「放射性廃棄物処理場における 設計及び工事の計画の認可申請（その9）」

【審査会合コメント回答】

令和5年9月13日

国立研究開発法人日本原子力研究開発機構
原子力科学研究所 バックエンド技術部

※代表例1～3について、次頁以降に図面を示す。
[7]

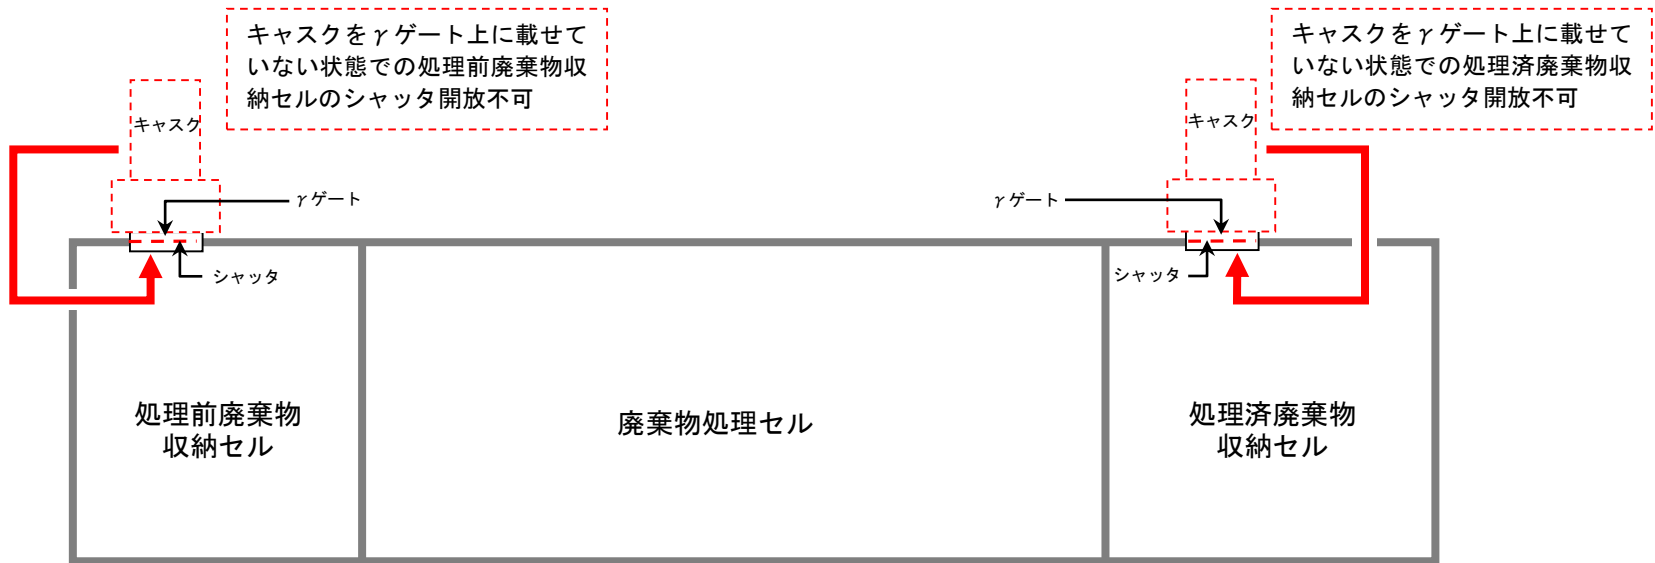
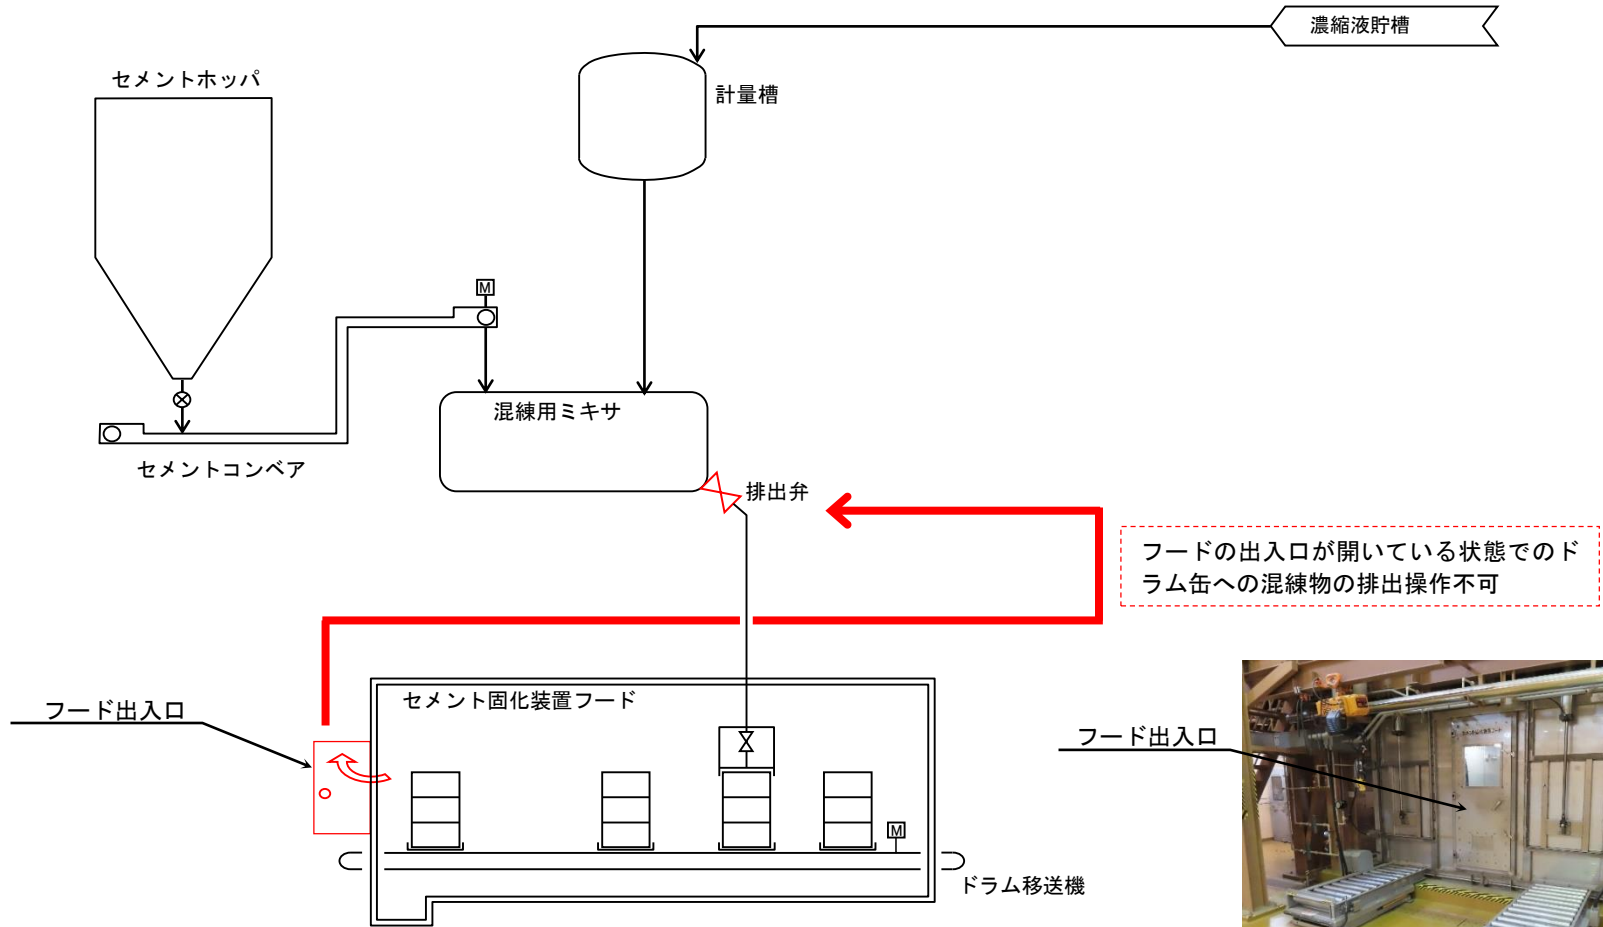
No	コメント	回答ページ	審査会合	
			コメント	回答
7	第2編及び第3編の技術基準規則第35条第1項第7号への適合性の説明について誤操作防止インターロック及び圧力逃し機構だけではなく、負圧維持の機能など、他設備との関係性を含めて説明することで、要求事項を満足している、と考えるため、その他の設備との関係も含めた説明となるよう、記載の充実を図ること。	p.14 p.33	第2回	第3回
8	第2編の使用前事業者検査の項目及び方法について、No.7のコメントを踏まえ、他の設備との関係も考慮した場合の検査で確認すべき機能を示したうえで、必要十分な検査項目となるよう、再度整理すること。	p.16～p.18	第2回	第3回
9	第3編の技術基準規則第21条第1項第3号への適合性の説明について、既認可の機能として記載している異常な温度上昇、圧力上昇の条件を具体的に示したうえで、同様の条件化においても圧力逃し機構（圧力逃し弁及び高性能フィルタ）が正常に機能することを説明すること。	p.30 p.31	第2回	第3回
10	第3編の許可書との整合性について、安全施設の設計方針（第3項）を漏れなく記載すること。	p.34	第2回	第3回
11	第6編の技術基準規則第42条第2項への適合性の説明について、現地対策本部の通信連絡設備（衛星携帯電話、加入電話）は認可済のため申請不要としているが、処理場の許可書に記載している無線連絡設備は認可されていない。申請の可否を確認すること。	別紙	第2回	第3回
12	第7編の「第2回審査会合資料1-1の参考資料p118」について、避難用照明の点灯時間（10分以上）を避難における最大所要時間としているが、各施設からの避難における最大所要時間について説明すること。	p.117 別紙	第2回	第3回
13	第8編の技術基準規則第21条第1項第4号イへの適合性の説明について、箱型の保管庫以外の保管場所（室）は建家の床、壁等で担保できていることを追記すること。また、既認可の火災防護の観点（可燃物の持ち込み管理等）も含めて説明すること。	p.85 p.91 別紙	第2回	第3回

放射性廃棄物処理場に設ける処理設備（焼却処理設備、固体廃棄物処理設備・Ⅱ、セメント固化装置、高圧圧縮装置、金属溶融設備及び焼却・溶融設備）における処理の過程（廃棄物の投入時又は排出時）において、安全機能である閉じ込め（負圧維持、漏えい防止）を確保する上で必要な誤操作防止のインターロックに係る機能として、以下の点を確認するための試験又は検査を行えるものとする。

<焼却処理設備、高圧圧縮装置、金属溶融設備及び焼却・溶融設備>

- ・ 二重扉が同時に開放しないこと
- ・ 片方の扉開放時に負圧が維持されること

<固体廃棄物処理設備・Ⅱ>

- ・ キャスクをγゲートに載せていない状態で、γゲートのシャッターが開放しないこと
- ・ キャスクをγゲートに載せた状態でシャッター開放時に負圧が維持されること

<セメント固化装置>

- ・ フード扉が開放状態で排出弁が開放しないこと

また、対象設備については、閉じ込め機能を健全に維持するため、固体廃棄物の廃棄設備については、排気ブロー運転中（負圧状態）、液体廃棄物の廃棄設備は停止中における誤操作防止のインターロックの作動状況を定期的に確認するとともに、定期事業者検査の対象設備として点検を実施することとする。定期的な点検及び作動確認において異常が認められた場合は、修理に必要な作業環境等を確保した上で修理を行い、速やかに正常な状態に復旧することとする。

図-9.3 保管室の金属製容器の配置方法

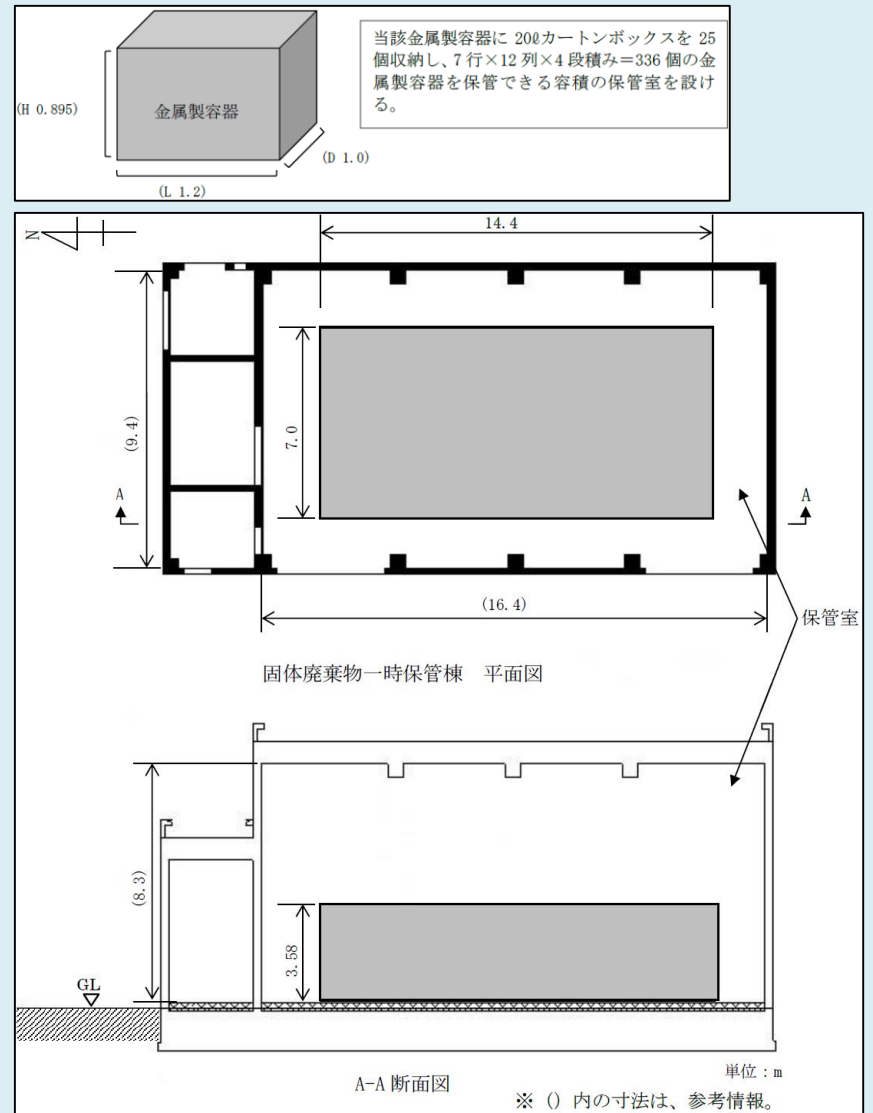
No	コメント	回答ページ	審査会合	
			コメント	回答
16	第9編の許可書との整合性について、「方針1. 試験研究用等原子炉施設の地盤」を基本設計の方針に追記すること。	p.106	第2回	第3回
17	第9編の遮蔽計算書について、固体廃棄物一時保管棟内の放射線業務従事者に対する被ばく影響（技術基準規則第16条第2項）が読み取れない。遮蔽設備が不要であれば、それを示す線量評価等を実施し、説明すること。	p.95 p.105 p.111 p.112	第2回	第3回
18	第1回審査会合論点の回答（資料1-2の許可基準規則第7条（不法侵入対策）の設工認申請要否）について、リスクに応じて整理している旨説明しているが、原子炉を有するJRR-3やHTTRなども運用で整理しており、機構として一貫した説明になっていないため、再度考え方を整理し説明すること。	別紙	第2回	第3回

固体廃棄物一時保管棟における直接ガンマ線の計算条件及び計算モデル図を表1に示す。放射線業務従事者の評価点については、線源から50cmの位置を評価点P1とし、評価時間は、平常時の作業である廃棄物の搬入出及び点検作業を考慮し、5時間/週、50週/年とした。管理区域外の評価点については、固体廃棄物一時保管棟の直近の人が立ち入る管理区域境界を評価点P2及びP6とし、線源からシャッター（遮蔽機能はない）を通る点で人が立ち入る管理区域境界をP3～P5とした。また、人の居住の可能性のある敷地境界外の評価点については、固体廃棄物一時保管棟から直近の評価点P7とした。

表 1 固体廃棄物一時保管棟における実効線量率評価の計算条件及び計算モデル図
